# Bijlage 1

## Reactie op voorstellen luchtruimgebruikers 5.11 stakeholderconsultatie Lelystad Airport

LUCHTVERKEERSLEIDING  
NEDERLAND

Figuur 2-1 Geconsulteerd ontwerp Lelystad CTR

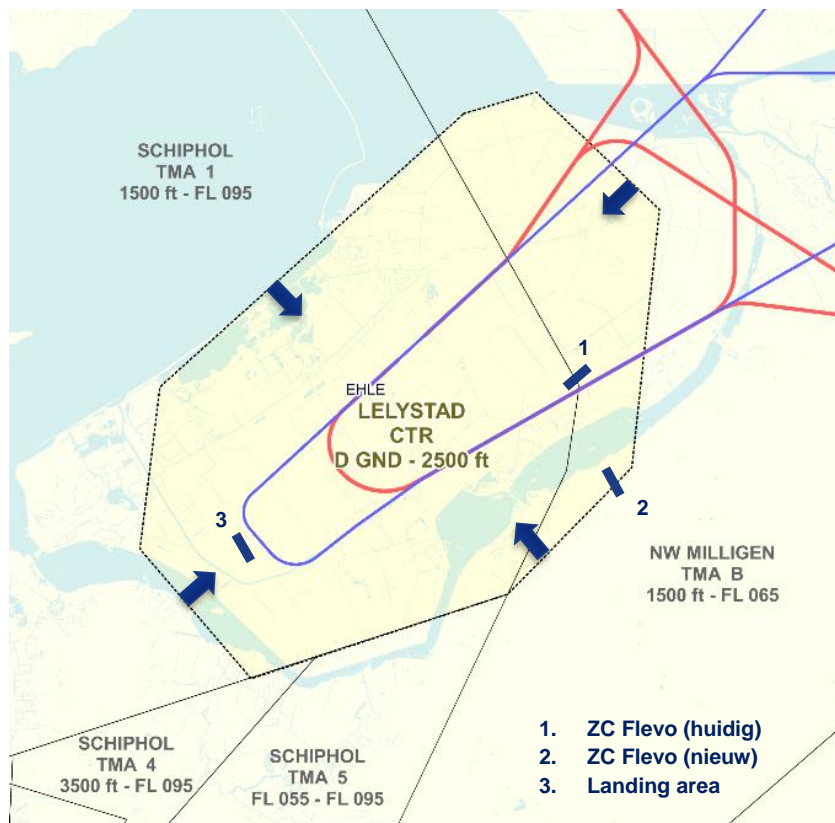
Gevraagd is om een GA-corridor – buiten de CTR – boven land op te nemen in het ontwerp van de CTR ten noordwesten van de CTR, vanwege de vliegveiligheid voor GA-verkeer, tussen 1000 voet en 1500 voet, eventueel voorzien van duidelijke geografisch herkenbare punten voor GA-vliegers.

Er is voorgesteld om de CTR zo klein mogelijk te maken, namelijk maximaal 3,5 NM (nautische- of zeemijl) van de te vliegen routes. Deze 3,5 NM is opgebouwd uit 2,5 NM conform de eis van separatie gecontroleerd/ongecontroleerd verkeer plus 1 NM navigatie-onnauwkeurigheid. Daarmee blijft onder andere een corridor over land aan de noordwestelijke zijde over voor VFR-verkeer van Zuidwestelijke naar Noordoostelijke richting en vice versa, zie paragraaf 2.1.2.

Ten zuidwesten van Lelystad Airport is een 'simulated forced landing area' voor het oefenen van noodlandingen ten behoeve van vliegopleidingen. Gevraagd is het huidige simulated forced landing area toegankelijk te houden. Indien dit niet mogelijk is, wordt gepleit voor een alternatief elders in Flevoland.

ZC Flevo heeft een alternatieve locatie voor het huidige zweefvliegveld op het oog, als gevolg van het uitbreiden van Lelystad Airport. Gevraagd wordt de CTR zodanig aan te passen dat de beoogde velden die in de gemeente Nunspeet moeten komen zo min mogelijk beperkingen van de CTR Lelystad ondervinden.

Ten behoeve van het zweefvliegveld Biddinghuizen (ZC Flevo) is gevraagd binnen de Lelystad CTR een zweefvliegsector te maken, zodat in de overgangperiode naar een nieuwe locatie voor het zweefvliegveld het zweefvliegen gecontinueerd kan worden.

Bij het ontwerp van de CTR wordt een GA-corridor boven het land opgenomen ten noordwesten van de CTR. Met het toepassen van bovenstaande ontwerpisen, is de CTR teruggebracht tot de minimale afmeting. Hierbij is op verzoek van de luchtruimgebruikers het initieel gehanteerde uitgangspunt losgelaten dat de grens van de CTR gebaseerd zou moeten zijn op uit de lucht eenvoudig herkenbare geografische landschapskenmerken. Het strikt

hanteren van de hierboven beschreven uitgangspunten zou resulteren in een minimale afstand tussen luchtruimgrens en route boven 1500 voet in 2,5 NM (grenzend aan Schiphol TMA klasse A), en onder 1500 ft in 3NM (grenzend aan klasse G luchtruim onder de Schiphol TMA). Om een eenduidige CTR te ontwerpen, is voor de afstand zowel boven als onder 1500 ft 3 NM gehanteerd.

Op basis van de ontwerpisen, zoals beschreven in paragraaf 2.1.1, is de CTR zo klein mogelijk gemaakt. Hierdoor is aan alle zijdes van de CTR ruimte beschikbaar gekomen, waaronder de gevraagde corridor over land aan de noordwestelijk zijde over voor VFR-verkeer. Deze extra verkleining van de CTR is onder andere mogelijk gemaakt door de afstand waarop verkeer van een gecontroleerde luchtruimgrens dient te blijven te verkleinen van 2,5 NM tot 1,5 NM. Dit is mogelijk indien nadere afspraken zijn gemaakt met de verkeersleiding van het aangrenzende partij. Dit wordt dan ook voor dit luchtruimontwerp gedaan.

Het gebruik van de 'Simulated Forced Landing Area' waar noodlandingen worden geoefend blijft mogelijk binnen de CTR. De luchtverkeersleiding moet een klaring geven voor het vliegverkeer voordat het verkeer de CTR kan invliegen. Ook is een radiotelefonielicentie benodigd. Het luchtruim is niet gesloten, maar voorstaande behelst wel een verandering ten opzichte van de huidige situatie op Lelystad Airport.

De CTR wordt zodanig aangepast, dat de voorkeurslocaties van de nieuwe velden van ZC Flevo buiten de CTR liggen. Het zoekgebied voor de nieuwe locatie ligt wel deels onder de Lelystad TMA 3. Deze begint op 2500 voet.

Door het minimaliseren van de Lelystad CTR ligt de huidige locatie van zweefvliegclub Flevo buiten de CTR. Deze komt wel binnen de Lelystad TMA 2 te liggen, welke een ondergrens heeft van 1500 voet.

Figuur 2-2 Geconsulteerd ontwerp Lelystad TMA

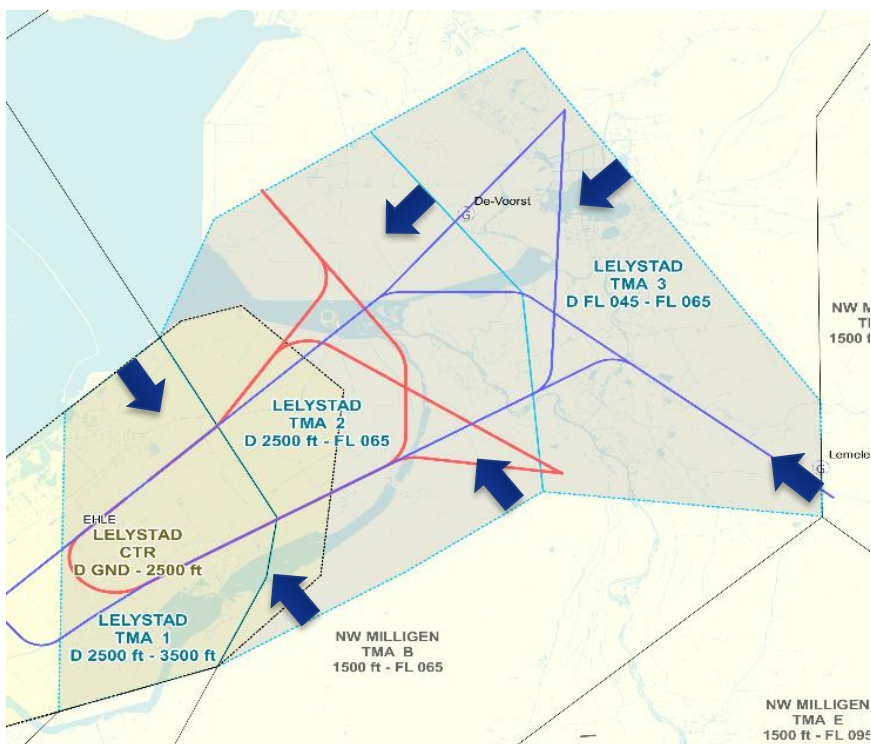
Het voorstel is om de IAF Zuid op te schuiven naar het noordwesten en daarmee ook de oostgrens van TMA Lelystad. Boven het zweefvliegveld zou de ondergrens van de TMA dan op FL055 komen te liggen. Dit betekent minder beperkingen, bovenop de eerder geboden ruimte, voor het zweefvliegen bij Lemelerveld. Daarnaast levert dit minder beperkingen op voor de luchtspporten in het algemeen. De Noord-Zuid 'route' voor General Aviation verkeer wordt minder beperkt.

Verzocht is om de TMA 3 te verkleinen door de oostelijke grens naar het westen te verschuiven, waardoor er minder beperkingen zijn voor het 'over land vliegen' door zweefvliegers van de Noordoostpolder richting het oosten.

Voorgesteld wordt de grens tussen TMA 2 en TMA 3 zover mogelijk naar het zuidwesten te verplaatsen, bij voorkeur zodanig dat deze niet door - dan wel over - de huidige door AMPYX Power en NLR (NRTC) en ZC NOP gebruikte gebieden lopen. Daarnaast wordt een voorkeur uitgesproken voor een grens die visueel herkenbaar is op de grond, zoals de autoweg N50 van Emmeloord tot knooppunt Hattermerbroek of de Zwolse Vaart.

Er wordt voorgesteld om een gedeelte van de grens rondom de huidige zweefvlieglocatie Biddinghuizen tussen Lelystad TMA 2 en Lelystad TMA 3 te verschuiven. In dat geval is de ondergrens van dit gebied 2.500 voet ten opzichte van 1.500 voet, zoals gepresenteerd in sessie 3 door LVNL/CLSK.

Verzocht is om de Lelystad TMA te reduceren tot 3,5NM aan beide zijden van de route (2,5 NM + RNAV 1). Daarnaast wordt verzocht een getrapte TMA volgens het 'upside down wedding cake principe' te realiseren, waarbij een minimale CTR ontstaat met daaromheen de TMA.

In het voorstel wordt gemeld dat de zuidoostelijke sector van TMA 3 zich ver buiten de 3,5 NM bufferzone ten opzichte van de route uitstrekt. Dit lijkt niet noodzakelijk volgens de ICAO normen. Het voorstel is om de grens van TMA 3 op 3,5 NM van de route te zetten, zodat de nieuwe zweefvlieglocatie van ZC Flevo zich buiten TMA 3 bevindt en er geen grens is van 2.500 voet.

De suggestie is gedaan om de TMA Lelystad te verkleinen of de ondergrens te verhogen naar 3000 voet. Daarnaast is de vraag gesteld om de ondergrens van TMA 3 te verhogen naar FL055 met als doel de beperking voor kleine luchtvaart te verminderen.

Verzocht is de Lelystad TMA 2 aan te passen om boven het nieuwe zweefvliegterrein een bovengrens van 2.500 voet – met wens FL045 - mogelijk te maken.

Entrypunt IAF Zuid is onderdeel van de routeset B+, inclusief de onderliggende uitgangspunten conform het Alders advies uit 2014. Het verplaatsen van IAF Zuid is strijdig met het uitgangspunt dat routeset B+ onveranderd blijft. Het voorstel is om deze reden niet opgenomen in het routeontwerp. Daarnaast vermindert het verplaatsen van de IAF de ruimte om conflicten op te lossen (lateraal en verticaal).

Op basis van paragraaf 2.2.1 is de Lelystad TMA ontworpen. Er is vectorruimte nodig wanneer er twee vliegtuigen in TMA 3 moeten worden gesepareerd. Om deze reden is het niet mogelijk om de oostgrens richting het westen te verschuiven.

Het opschuiven van de grens tussen TMA 2 en 3 wordt niet haalbaar geacht vanwege een te steile dalgradiënt voor naderend IFR-verkeer naar baan 23.

In het nieuwe ontwerp is zo veel mogelijk rekening gehouden met de wensen van luchtruimgebruikers. Aan de hand van ingediende voorstellen, en het toepassen van de ontwerpeisen benoemd in hoofdstuk 2.2 van het hoofddocument, is gekomen tot een minimale laterale en verticale afmeting van de Lelystad CTR en TMA's. Op verzoek van de luchtruimgebruikers is de Lelystad CTR gereduceerd tot de minimale afmeting. Om te voldoen aan de ontwerpeis dat het groothandelsverkeer volledig in gecontroleerd luchtruim afgehandeld moet worden, was het nodig het ontwerp van de Lelystad TMA's aan te passen.

Als gevolg van deze aanpassing is TMA 2 uit het geconsulteerde ontwerp opgesplitst in 2 TMA's, waardoor het nieuwe ontwerp bestaat uit 4 Lelystad TMA's. Dit betekent ook dat de ondergrens van de TMA boven de huidige zweefvliegveld Biddinghuizen 1.500 voet wordt in plaats van 2.500 voet. Deze aanpassingen zijn nodig om de gehele vertrek- en naderingsroute door gecontroleerd gebied te laten lopen (zoals vereist). Het verschuiven van de grens tussen Lelystad TMA 2 en 3 naar het westen, zoals verzocht, heeft als effect dat niet de hele route in gecontroleerd gebied komt te liggen. Daarmee conflicteert het voorstel met de ontwerpeisen.

Aan de hand van de ontwerpeisen voor de TMA, is de TMA lateraal ten noordwesten verkleind. Het verder reduceren van de TMA, zowel verticaal als lateraal is niet mogelijk gebleken. De gevraagde getrapte TMA was reeds onderdeel van het geconsulteerde ontwerp. Het toevoegen van één of meerdere trappen is niet opgenomen in het ontwerp, omdat hierdoor een te gefragmenteerd luchtruimontwerp ontstaat, wat resulteert in een toename van complexiteit voor de verkeersafhandeling. Het kleiner maken van de TMA aan de oostkant is niet haalbaar vanwege benodigde vectorruimte.

De voorgestelde grens van Lelystad TMA 3 bevindt zich op circa 3,5 km van de route in plaats van 3,5 NM. Naast de 3,5 NM is er nog extra bufferruimte nodig voor vectorruimte, zie paragraaf 2.2.1. Om deze reden kan de grens van Lelystad TMA 3 niet worden verplaatst.

De ondergrens van de TMA 1 en 2 verhogen naar 3000 voet is niet mogelijk, omdat daarmee een deel van de route in ongecontroleerd luchtruim komt te liggen. In het geconsulteerde ontwerp hadden de Lelystad TMA 1 en 2 een ondergrens van 2.500 voet, waarbij de CTR een bovengrens had van 2.500 voet. Vanwege het verkleinen van de CTR in het definitieve ontwerp, was het noodzakelijk om de TMA 1 en 2 te verlagen naar 1.500 voet, zodat de lokale naderings- en vertrekroute in gecontroleerd gebied ligt. Met deze aanpassing is tevens TMA 2

opgesplitst in twee delen, waardoor Lelystad 4 TMA's kent. Lelystad TMA 3 heeft daarbij een ondergrens van 2.500 voet. Dit is nodig om te voldoen aan de ontwerpeis dat de route volledig in gecontroleerd luchtruim afgehandeld moet worden. Het verhogen van de ondergrens van TMA 3 (in het nieuwe ontwerp hernoemd naar TMA 4) is om dezelfde reden niet mogelijk. Bij de IAFs zakt het verkeer van FL060 richting de luchthaven. Om deze hele nadering in gecontroleerd luchtruim te accommoderen, is een ondergrens van FL045 nodig voor dit gebied.

De Lelystad TMA 3 (het luchtruim boven het nieuwe zweefvliegterrein wat eerst Lelystad TMA 2 was) is 2.500 voet. Zie beoordeling voorstel 10 voor verdere uitleg.

Figuur 2-3 Geconsulteerd ontwerp van wachtgebieden

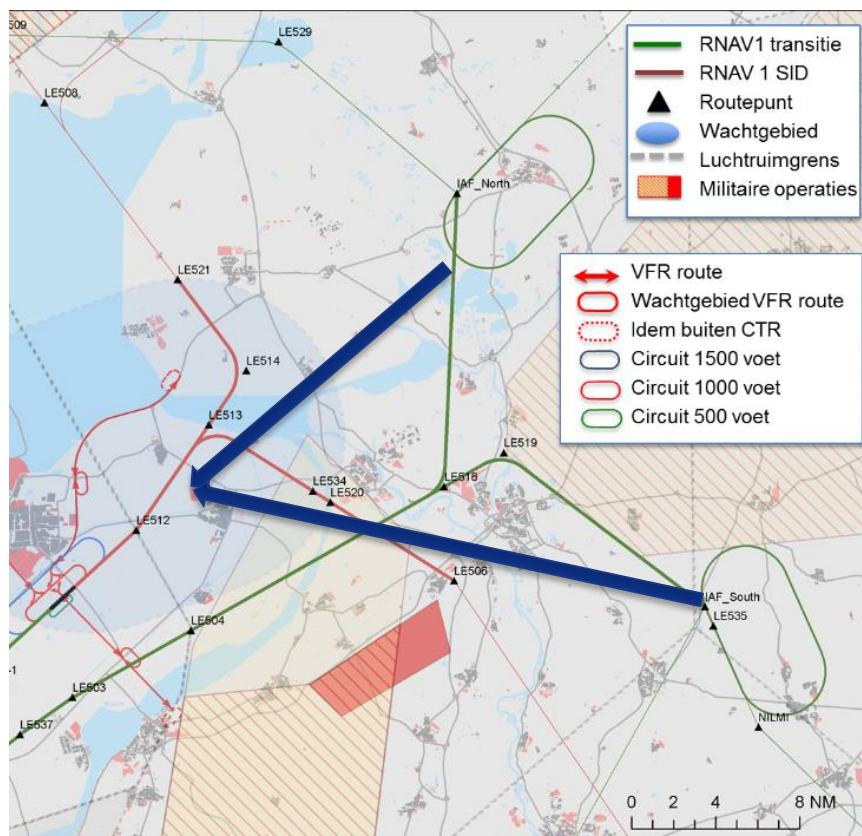
Verzocht wordt de beide wachtgebieden bij de IAF Noord en IAF Zuid te vervangen door een enkel wachtgebied boven het vliegveld Lelystad, in lijn met luchthaven Eindhoven. Daarbij wordt voorgesteld een nieuw multiple-level wachtgebied boven vliegveld Lelystad te realiseren, onder wachtgebied ARTIP van Schiphol.

De suggestie is gedaan om de minimale hoogte van wachtgebied ARTIP te verhogen voor inbound verkeer richting Schiphol met 1000 voet naar FL080.

Het verplaatsen of samenvoegen van het wachtgebied boven Steenwijkerland naar de ARTIP holding is niet mogelijk, omdat dit resulteert in een aanpassing van de bestuurlijk overeengekomen B+ route op FL060. Daarnaast zorgt deze aanpassing voor een interferentie van de Lelystad verkeersstromen met het Schipholverkeer, doordat de protection area van het nieuwe wachtgebied ervoor zorgt dat er later gedaald kan worden en daardoor baan 27 (Buitenveldertbaan) niet gehaald wordt.

De verkenning naar oplossingen heeft geleid tot het voorstel 1 wachtgebied in NM TMA E op FL090 te realiseren waarbij twee wachtgebieden IAF Noord (boven de Weerribben) en IAF Zuid (bij Lemelerveld) verplaatst worden naar een locatie boven de noordelijke Achterhoek. Door het wijzigen van de locatie is het mogelijk dit wachtgebied te realiseren op FL090 in plaats van FL060.

Uitgangspunt voor het ontwerp is dat het Schipholverkeer niet negatief beïnvloed wordt. Dit is vertaald naar een gelijkblijvend ACC werkgebied - en dus ongewijzigde CTA Amsterdam - omdat het aanpassen van de CTA Amsterdam een negatief effect heeft op de werkbelasting van luchtverkeersleiders en dus capaciteit van het luchtruim. Zie hoofdstuk 3.2 van het hoofddocument voor een uitgebreide toelichting op de werkwijze van ACC en de relatie tussen luchtruim en werkbelasting. Het verhogen van de Lelystad TMA, waarvoor verhogen ARTIP nodig is, betekent minder capaciteit in de holding, en dus een beperking van de capaciteit bij versturende omstandigheden.

Het verhogen van de Lelystad TMA resulteert in een 'stepped descent'. Dit heeft een negatief effect op de capaciteit, aangezien dit leidt aanvullende instructies en extra RT met de piloot, en extra aandacht vergt van de luchtverkeersleider op de radar. Dit leidt tot werklastverhoging per vliegtuig. Bij ARTIP vindt ook holding plaats. Het laagste level waarop dit plaatsvindt, is FL70. Als een deel van CTA Amsterdam East 1 wordt weggegeven, moet ARTIP tevens verhoogd worden, wat de capaciteit voor holden op ARTIP vermindert.

De analyse van het inbound Schipholverkeer toont dat er in de praktijk een aanzienlijke hoeveelheid verkeer plaatsvindt tussen FL70 en FL100 nabij ARTIP. Vooral voor inbound baan 27 (Buitenveldertbaan) is een laag FL benodigd.

Figuur 2-4 Voorstellen t.b.v. behoud valschermspringen Teuge

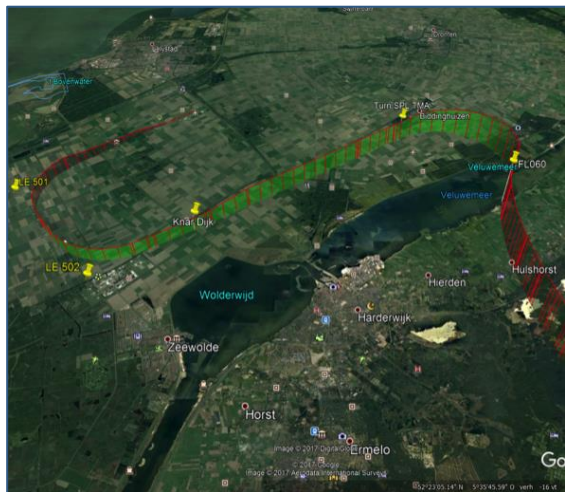
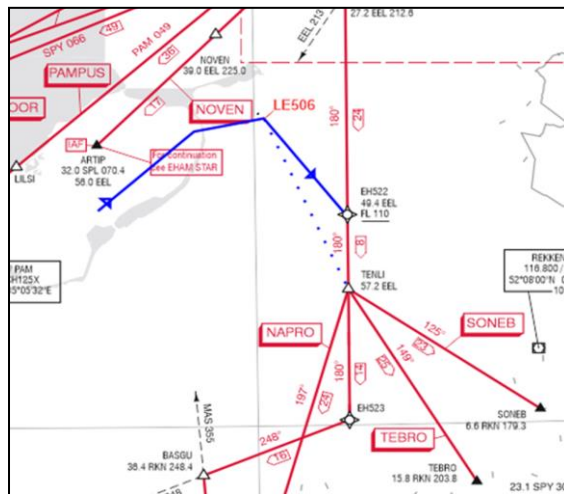
Gevraagd wordt het gedeelte van het luchtruim in de Amsterdam CTA East 1 dat mogelijk niet door Schiphol vliegverkeer gebruikt wordt, over te hevelen naar de verantwoording van de CLSK.

Om de aansluitroute vrij te leggen van het klim- en springgebied van Paracentrum Teuge, wordt voorgesteld het bestaande B+ exit punt te verbinden met de reeds bestaande vertrekroute Eelde SID van baan 23/05 van Eelde.

KNVvL heeft een alternatief ontwikkeld op de B+ route en een deel van de aansluitroutes, de zogenoemde B++ variant. Deze B++ variant volgt vanaf baan 23 tot aan de bestaande noordoostelijke Schiphol TMA-grens dezelfde route als de B+. In afwijking op de B+ route buigt deze bij de TMA-grens af met een klimmende rechterbocht richting het oude land, dat ter hoogte van Hulshorst wordt gepasseerd. De B++ variant voor baan 05 is niet weergegeven.

Uit paragraaf 2.4.1 blijkt dat het verhogen van de bovengrens van NM TMA B een negatief effect heeft op de capaciteit voor het Schipholverkeer en is niet haalbaar voor april 2019. Opgemerkt wordt dat in de Luchtruimherziening het voorstel als optie kan worden overwogen.

Het benutten van de 'Eelde Departure Route' (SID 23) is niet haalbaar vanwege interferentie met verkeerstromen op Schiphol en Düsseldorf verkeer. Het vertrekkend verkeer vanaf Eelde (baan 23) vliegt 'opposite' inbound ARTIP verkeer, 'klimmers' Düsseldorf en zware kisten stijgend naar sector 2. Het huidige gebruik van deze route (lage aantallen) geeft nu reeds een verhoging van werklast als gevolg van op te lossen conflicten. Verdere toename van Lelystad verkeer additioneel aan Eelde verkeer geeft onacceptabele werklast voor ACC verkeersleiders als gevolg van meer monitoring van verkeersstromen en additionele RT.

De B++ die door de KNVvL in de consultatie is ingediend verschilt enigszins van hetgeen Teuge Airport op 25 augustus jl. presenteerde en waar uitgebreid met betrokken partijen over gesproken is. Voor wat betreft het voorstel van de KNVvL geldt nog steeds dat: Hoewel het alternatief gepresenteerd wordt als een optimalisatie van de routeset B+, de laterale afwijking

daarvan dusdanig groot is, dat het feitelijk een nieuw routevoorstel betreft routeset B+. Het voorstel voldoet derhalve niet aan het uitgangspunt dat de aansluitroutes routeset B+ moeten respecteren.

Voorts blijkt dat de B++ een aanzienlijke verschuiving van geluid veroorzaakt. Dat heeft consequenties voor zowel de in het Luchthavenbesluit Lelystad vastgelegde beperkingengebieden, alsmede geluideffecten voor gemeenten en bewoners op de Veluwe die voorheen niet beïnvloed werden. Dit vraagt in beide gevallen om een nieuwe besluitvorming, waarin feitelijk het bestuurlijk proces aan de Alderstafel opnieuw doorlopen zou moeten worden, omdat de B++ variant een wijziging van de spelregels inhoudt.

Figuur 2-5 De luchtruimclassificatie van de NM TMA's

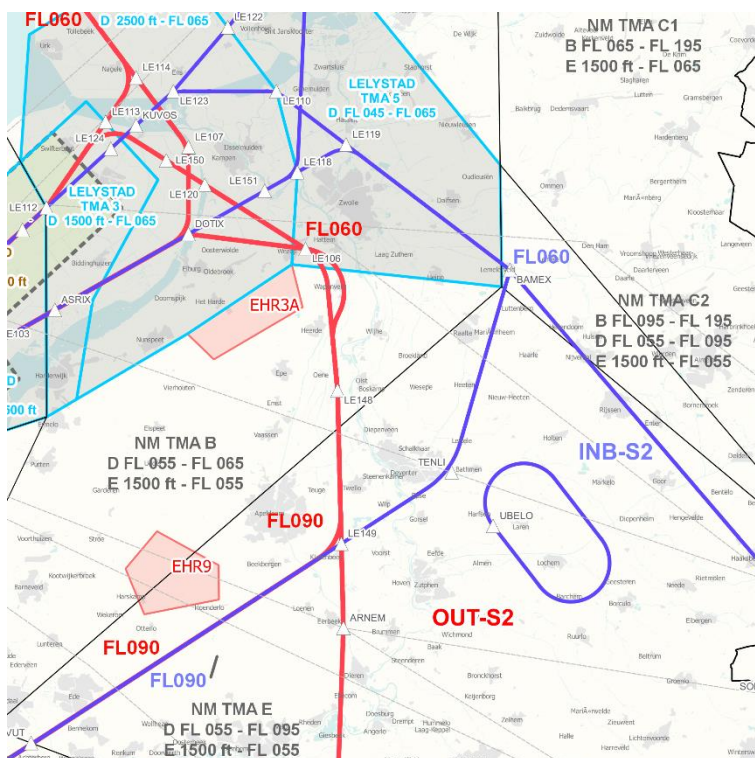
Tijdens de derde consultatiesessie is het voorlopige ontwerp van de aansluitroutes getoond aan de luchtruimgebruikers. Voorgenomen wijzigingen van de NM TMA, die nog niet eerder ter consultatie waren gelegd, werden hierbij ook getoond. Luchtruimgebruikers hebben verzocht niet de volledige TMA-B en TMA-E te voorzien van klasse D, en deze klasse E te houden.

Voorgesteld wordt alleen de luchtruimclassificatie in het luchtruim rondom de routes in de NM TMA's aan te passen, en door middel van een Radio Mandatory Zone (RMZ) en Transponder Mandatory Zone (TMZ) vrije toegang te faciliteren voor VFR-verkeer.

Momenteel heeft de NM TMA B een ondergrens van 1.500 voet en een bovengrens van FL065, en heeft deze luchtruimklasse E. In het routeconcept is een wijziging opgenomen, waardoor de bovenste laag van de NM TMA B, tussen FL055 en FL065 klasse D zal worden. Het resterende deel van de NM TMA B blijft ongewijzigd.

NM TMA C is op dit moment klasse E tussen 1.500 voet en FL065; en klasse B tussen FL065 en FL095 (door de week). In het weekend is de gehele NM TMA C klasse E. NM TMA C wordt gesplitst in NM TMA C1 en NM TMA C2, zodat niet de gehele NM TMA C wordt gewijzigd. Zie hiervoor Figuur 2-5. NM TMA C1 wordt tussen 1.500 voet en FL055 luchtruimclassificatie E, tussen FL055 en FL095 wordt dat klasse D. NM TMA C2 houdt dezelfde luchtruimclassificatie als de huidige NM TMA C.

NM TMA E is op dit moment klasse E tussen 1.500 voet en FL065; en klasse B tussen FL065 en FL095 (door de week). In het weekend is de gehele NM TMA E klasse E. Dit wordt als volgt gewijzigd: tussen 1.500 voet en FL055 wordt de NM TMA E luchtruimclassificatie E, tussen FL055 en FL095 wordt dat klasse D. Dit betekent dat door de week het luchtruim verder wordt opengesteld voor VFR dan nu het geval is, tussen FL065 en FL095 wordt dit klasse D in plaats van klasse B.

Deze luchtruimwijziging is nodig omdat voor het type verkeer dat geacommodeerd wordt, met de betreffende verkeersaantallen, luchtruim benodigd is waarbij geen ongecontroleerde VFR bewegingen kunnen interfereren met het Lelystadverkeer. Bij het beoordelen van de gewenste luchtruimclassificatie is namelijk niet alleen het verkeersvolume een criterium, ook speelt de verkeersmix een rol. Opgemerkt wordt dat geconsulteerde luchtvaartmaatschappijen de voorkeur geven aan verkeersafhandeling in klasse D.

Zoals toegelicht in de reactie op voorstel 12, wordt het voorstel RMZ/TMZ in Duitsland toegepast in luchtruimklasse E. Vanwege het aantal vluchten en de verkeersmix is gekozen voor klasse D in de betreffende delen van de NM TMA's, en daarbinnen past de voorgestelde procedure niet. In 2018 zal een initiatief met LVNL/CLSK en KNVvL/AOPA worden gestart, waarbij de toepassing van een concept met RMZ/TMZ in (delen van) het Nederlandse luchtruim wordt onderzocht.
